**Tilsvar til Deres svar på vår søknad gnr 134 bnr 96.
Deres referanse 16/114-16/898**

Viser til deres merknader til innsendt søknad, pkt 1. 2. og 3. datert 12.01.2016,.

TILTAKSHAVER: ALEJANDRO GARRIDO
BYGGSTED: HILLANDSVEIEN 15, 5911 ALVERSUND
LINDÅS KOMMUNE
gnr 134 bnr 96

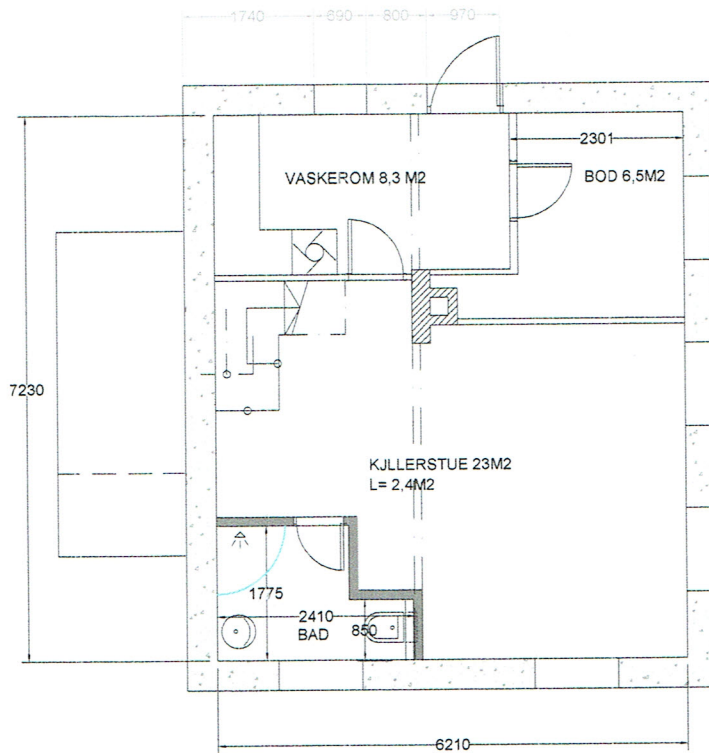
Fasadetegningene er nå rettet opp. *Vedlegg E-1, 3 og 4*

Terrassen på søyler, vil hindre tilfredsstillende lysinnfall for kjellerstue fra eksisterende vinduer mot syd. Av den grunn er eksisterende vindu mot øst senket med 20 cm (11x14) og i tillegg er vist ett nytt vindu sentrert mellom de 2 eksisterende. Slik vil tilfredsstillende lysflate tilfredsstilles for oppholdsrommet.
